Uprava za kapitalne projekte
Broj iz evidencije postupaka javnih nabavki: 05-109/22
Redni broj iz Plana javnih nabavki : 34
Djelovodni br. 01-426/23-357/2
Podgorica, 24.01.2023.godine

POJAŠNJENJE 1
TENDERSKE DOKUMENTACIJE ZA OTVORENI POSTUPAK JAVNE NABAVKE
ZA ZAVRŠETAK RADOVA NA POSTROJENJU ZA PRERADU OTPADNIH VODA U
HERCEG NOVOM - NABAVKA OPREME

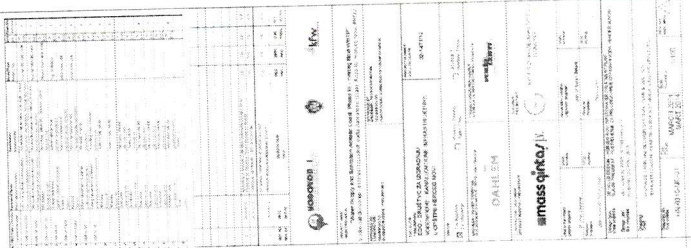
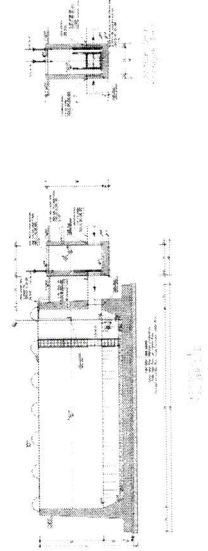
Tenderskom dokumentacijom je predviđena postavljanje, ugradnja, testiranje i puštanje u rad duvaljki ali nisu dati nikakvi uslovi, situacije ili projektna dokumentacija vezani za mesto i položaj ugradnje istih. Molimo Vas da nam dostavite snimak mikrolokacije ili projektnu dokumentaciju kojom bi smo stekli uvid u situaciju na objektu.

Odgovor 2.

U nastavku su grafički prilozi.
